REQUERENTE: Ex. Sr. ANTONIO CARLOS RODRIGUES DE OLIVEIRA R. ANTERO DE QUENTAL N.º 334

CONSELHO DE ESTÉTICA E URBANIZAÇÃO

22 Set 38

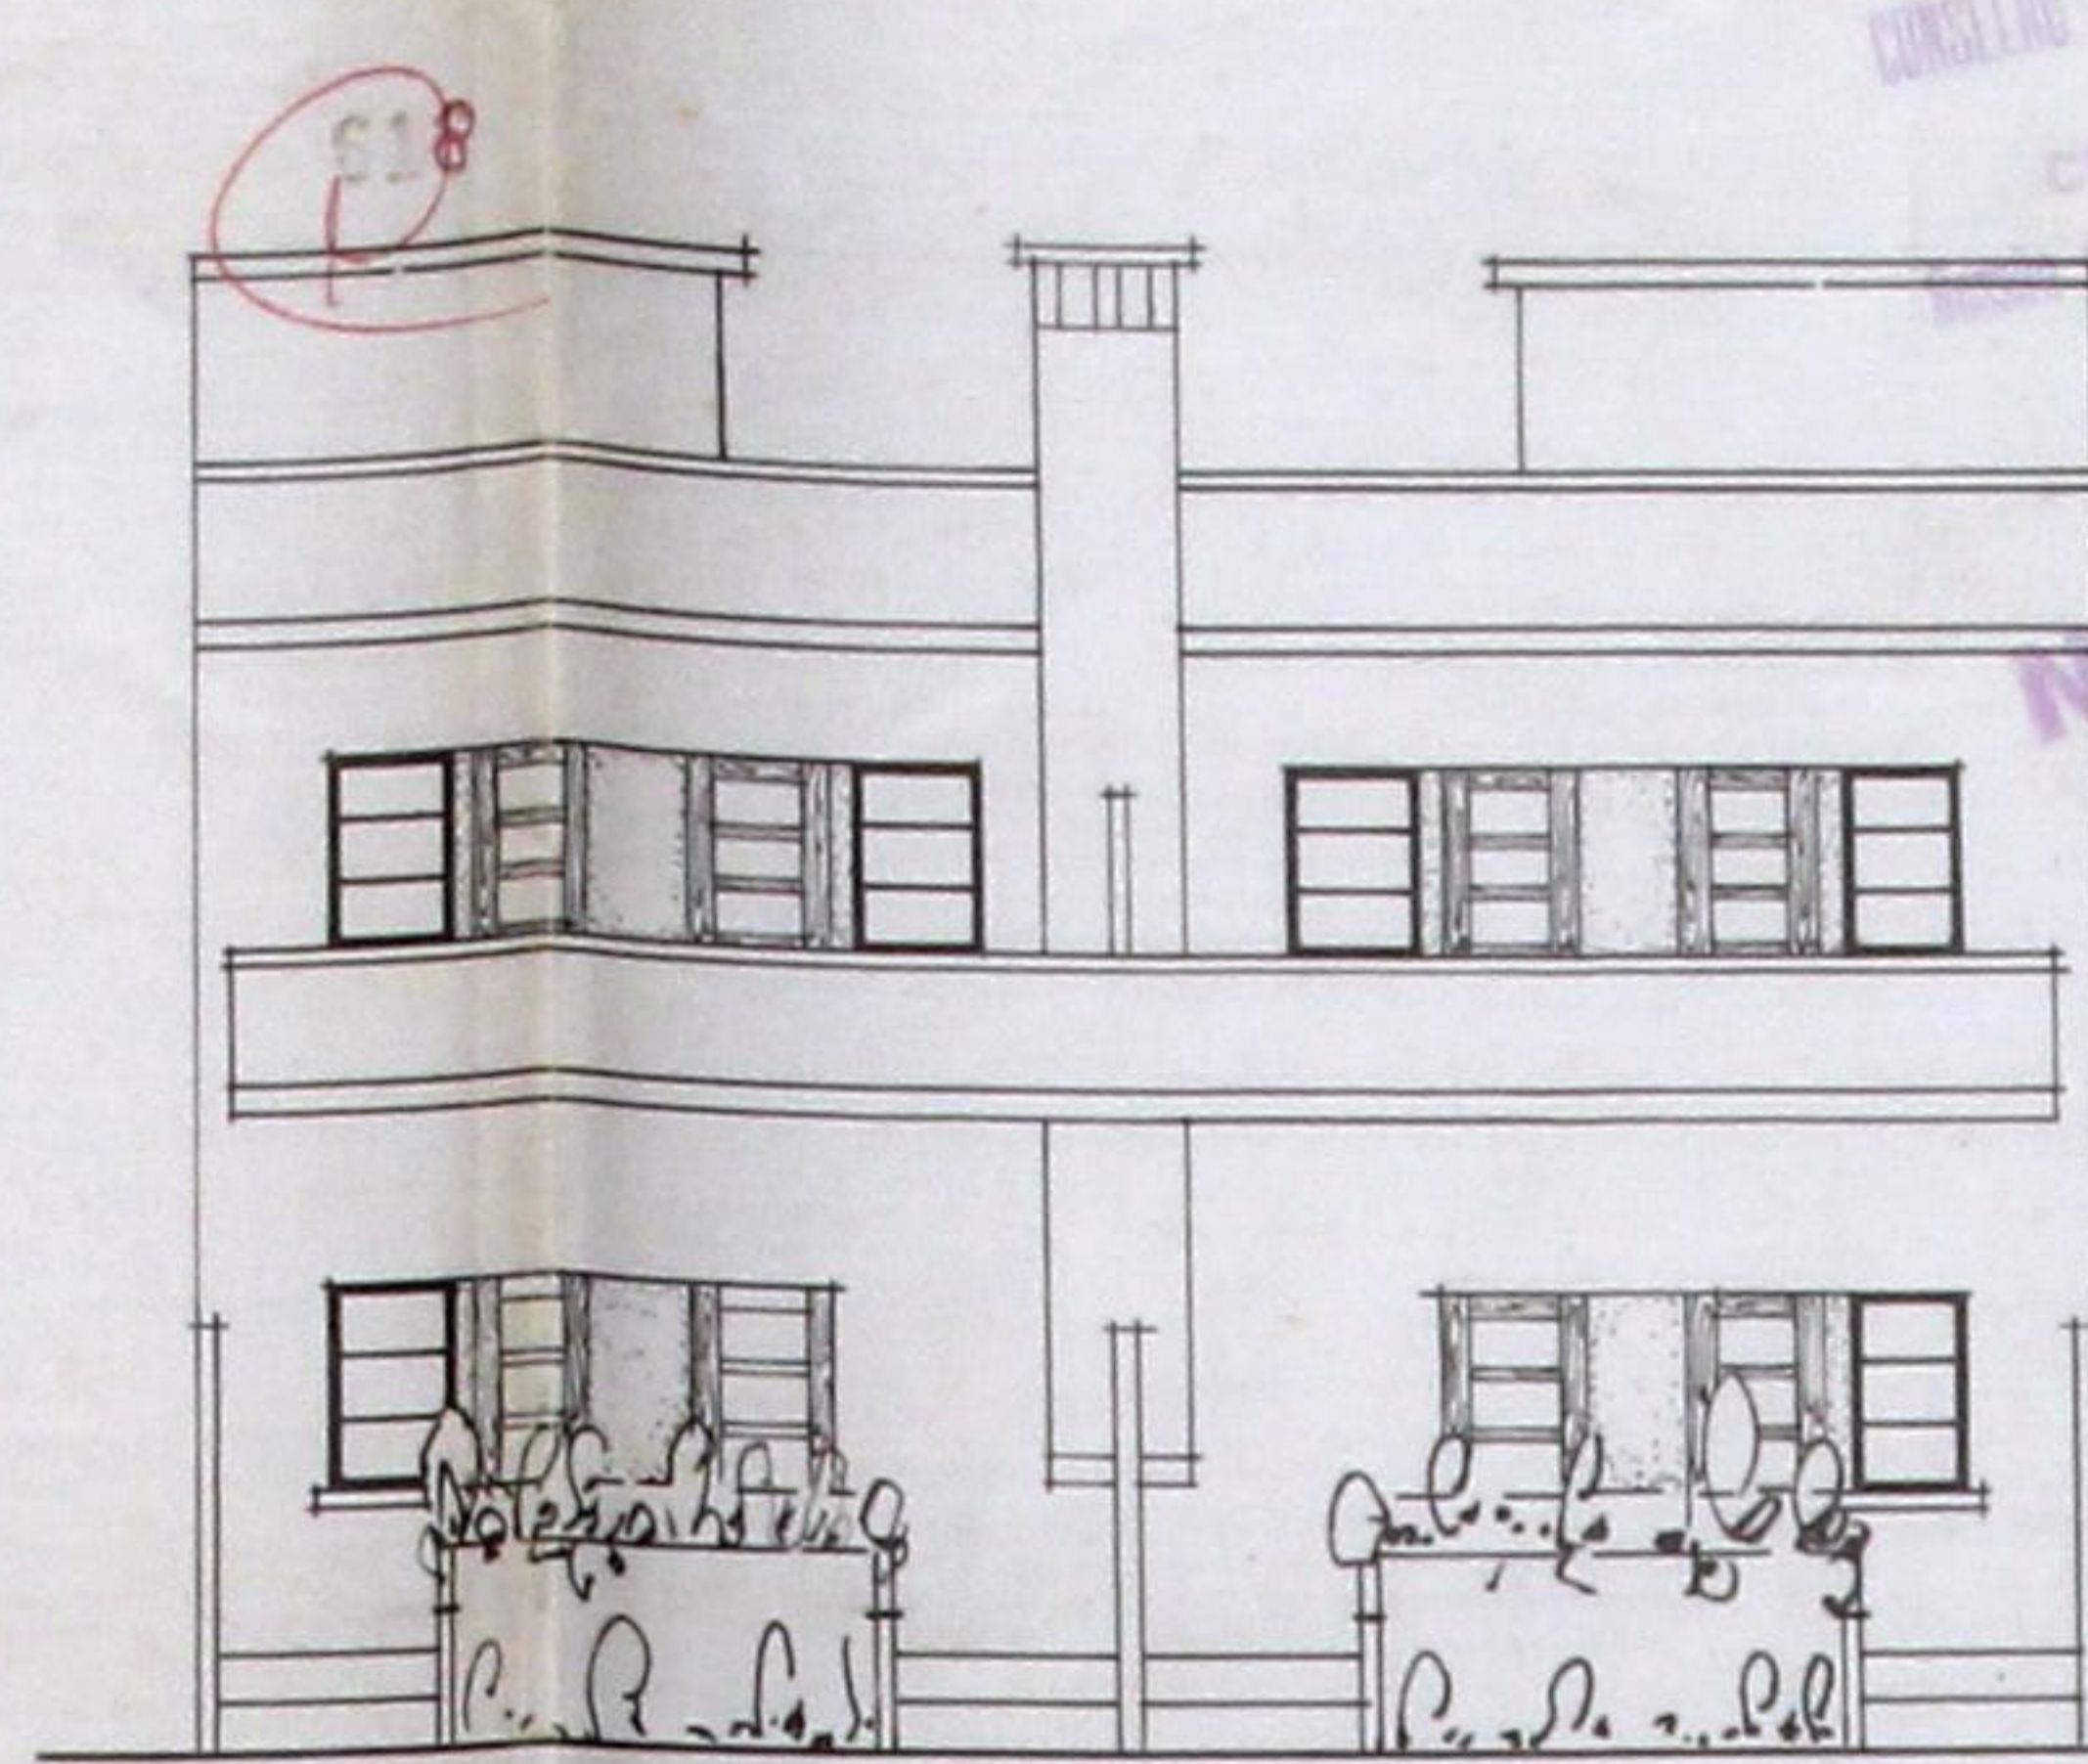
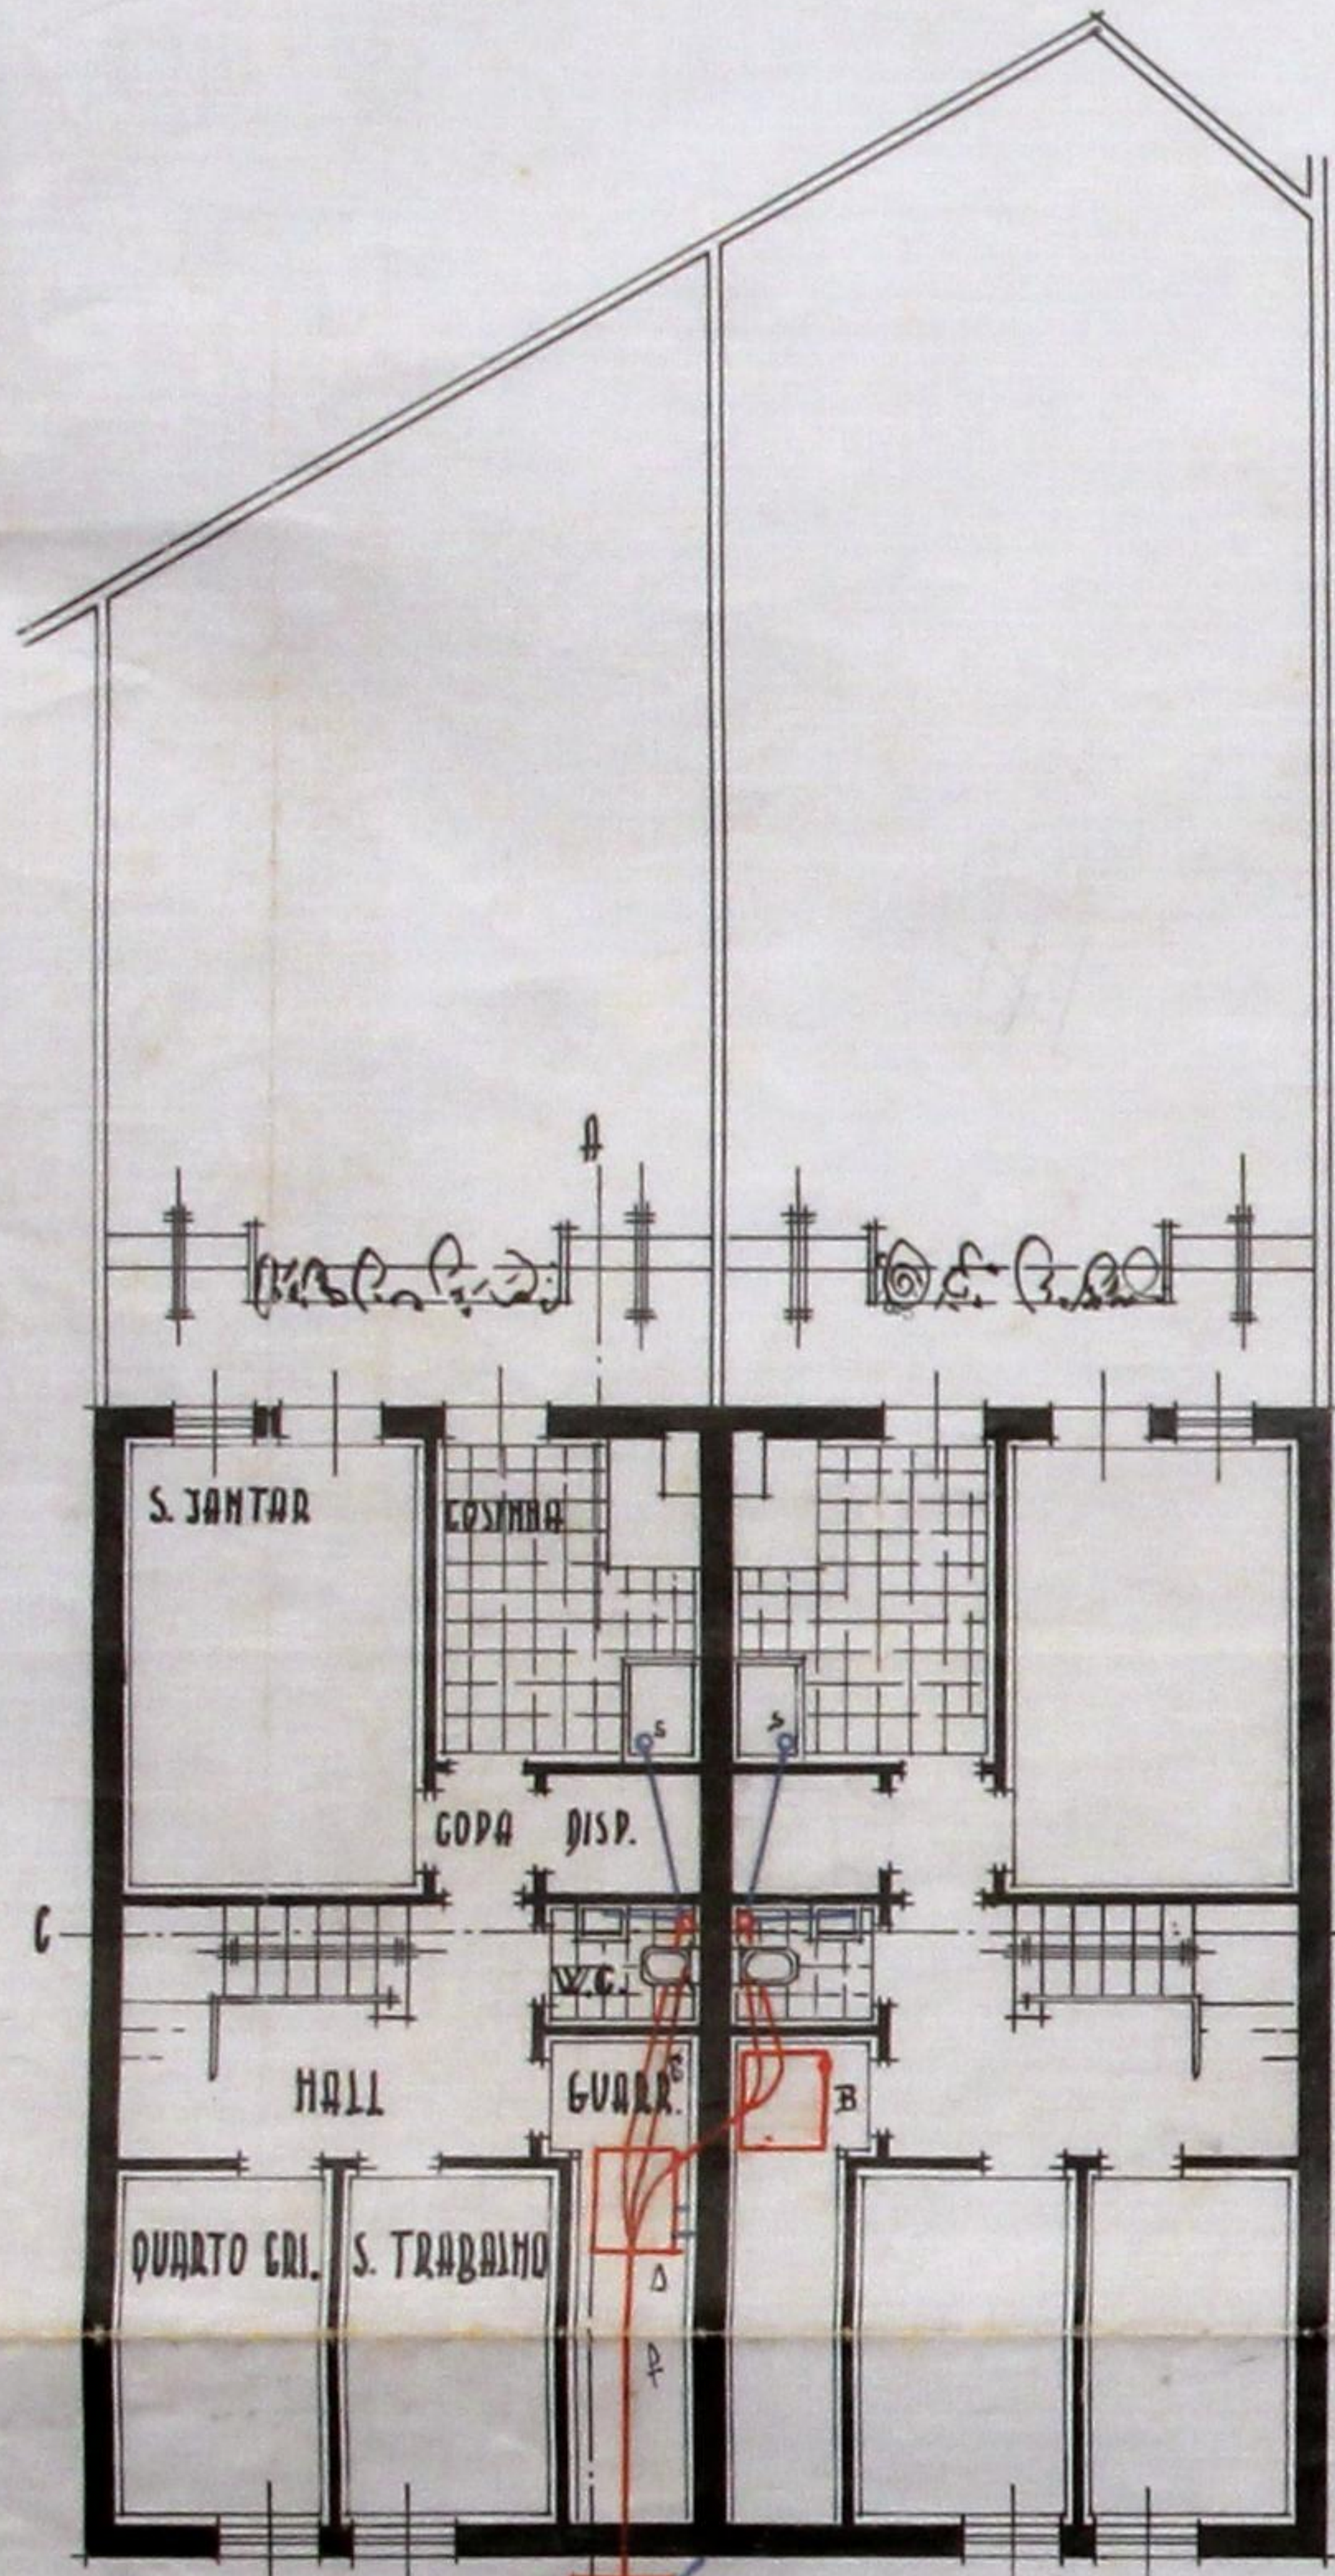
Não Satisfaz
